品番	SH 31BA	品名	手洗付密結タンク	1 / 3
----	---------	----	----------	-------

衛生陶器補修品互換性情報

No. E0026

件名 タンク整流ジャバラについて

タンクふた底の違い

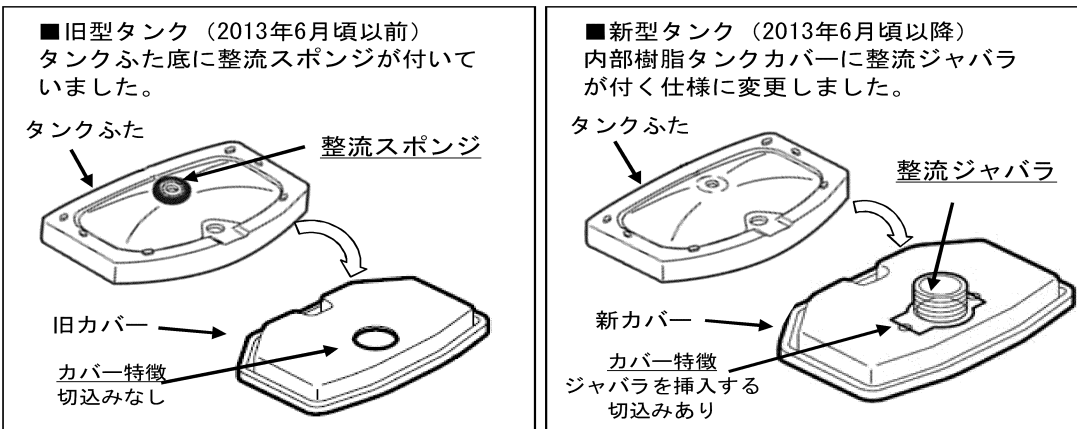
■対象製品のタンクふたには、ふた底に整流スポンジが付いているものと、付いていないものがあります。2013年6月頃から順次整流ジャバラ式に切り替えられています。
(新旧でカバー形状は異なりますが、整流ジャバラのみの取り替えは可能です)

- 現行製品は整流ジャバラ式に切り替わっていますので、整流スポンジは付いていません。
- 現在のタンクふた、陶器タンク式、内部樹脂タンク式、内部樹脂カバーのみの補修品には、整流ジャバラが付いていますので、補修の際、タンクふた底に整流スポンジが付いている場合は、はがして整流ジャバラ式に切り替えてください。
- 整流スポンジを付けたまま整流ジャバラ仕様のカバーを付けると、ふたが浮いてがたつきや漏水の原因となりますので、必ず整流スポンジは、はがしてください。
- 既に整流ジャバラが付いている製品に対して、補修品を手配すると整流ジャバラがだぶる場合があります。その場合は破棄ください。
